设计变更联系单

项目名称	祥安路与东旺路交叉口西南侧地块房产开发项目				
子项名称	所有子项				
建设单位	诸暨市浣江旅游开发有限公司				
项目编号	A01ZJ-2023-0207	设计专业	给排水	联系单编号	01
设计变更原因	☐ 业主要求 ☐ 施工图审查要求 ☐ 工程实际需要 ☒ 其他				
变更对其他工作的影响	☒ 对其他工作无影响 ☐ 已协商解决			日期	2023.09

祥安路与东旺路交叉口西南侧地块房产开发项目标底编制过程中产生的图纸疑问作如下变更:

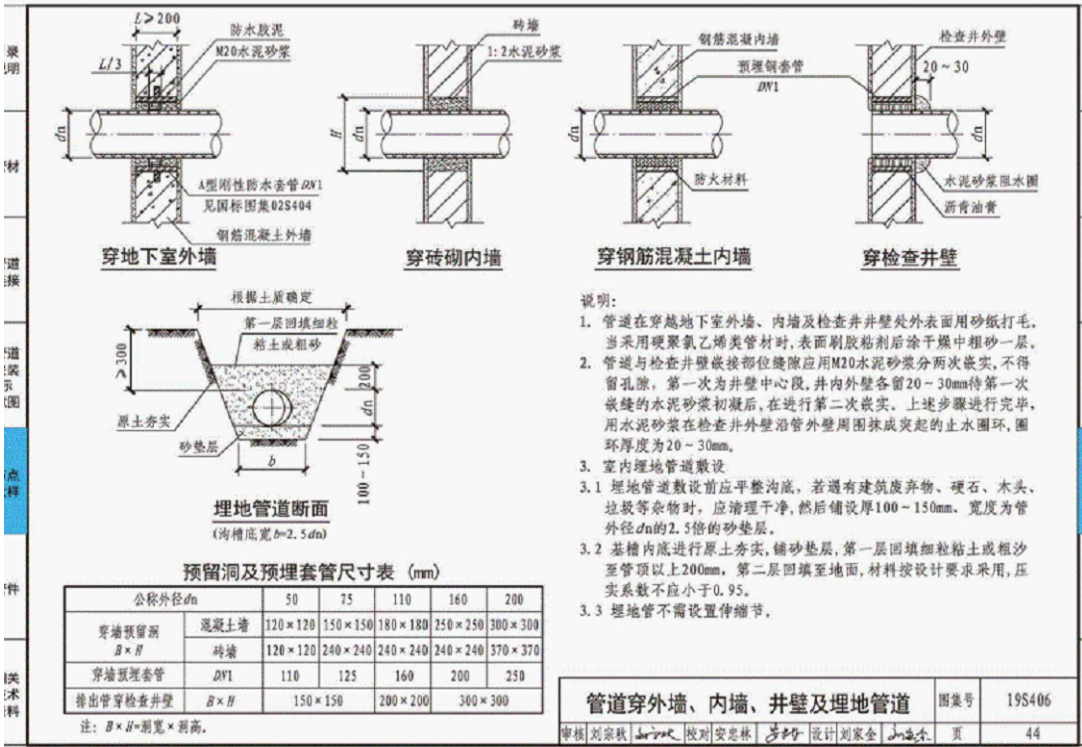
1、排水管道总平面图中小于 225 的管道, 例如 DN50、DN75、DN80、DN100 的管道为排水出户管, 管材与建筑单体相同, 做法详图集19S406,P40, 即下图:
